三菱電機汎用インバータ

No. 861

汎用インバータ 欧州機械規則施行に伴う対応のお知らせ

変更前 (例. FR-A840-3. 7K-1)	変更後 (例. FR-A840-3. 7K-1)
	 TUV Safety マークは削除します。

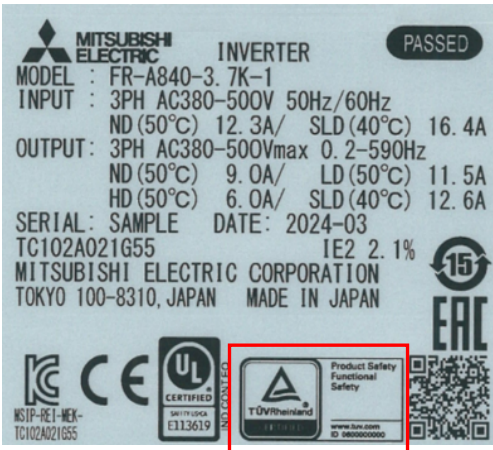
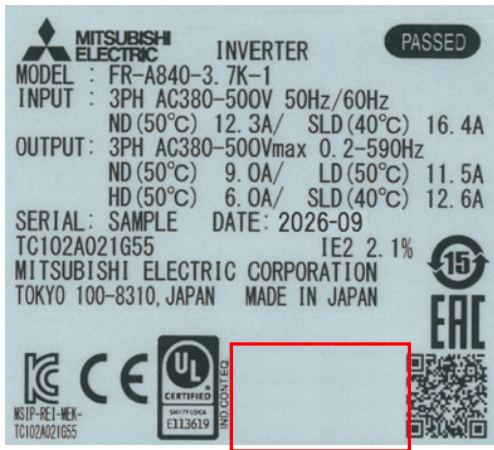
機能安全認証の第三者認証であることを示す TUV Safety マークを削除します。なお、マークについては表示義務がないため、マーク削除後も機械指令の失効日(2027 年 1 月 20 日見込み)までの期間は、機械指令に対応した機能安全認証(第三者認証)は有効です。
機械指令の失効日以降の対応は、3 項を参照ください。
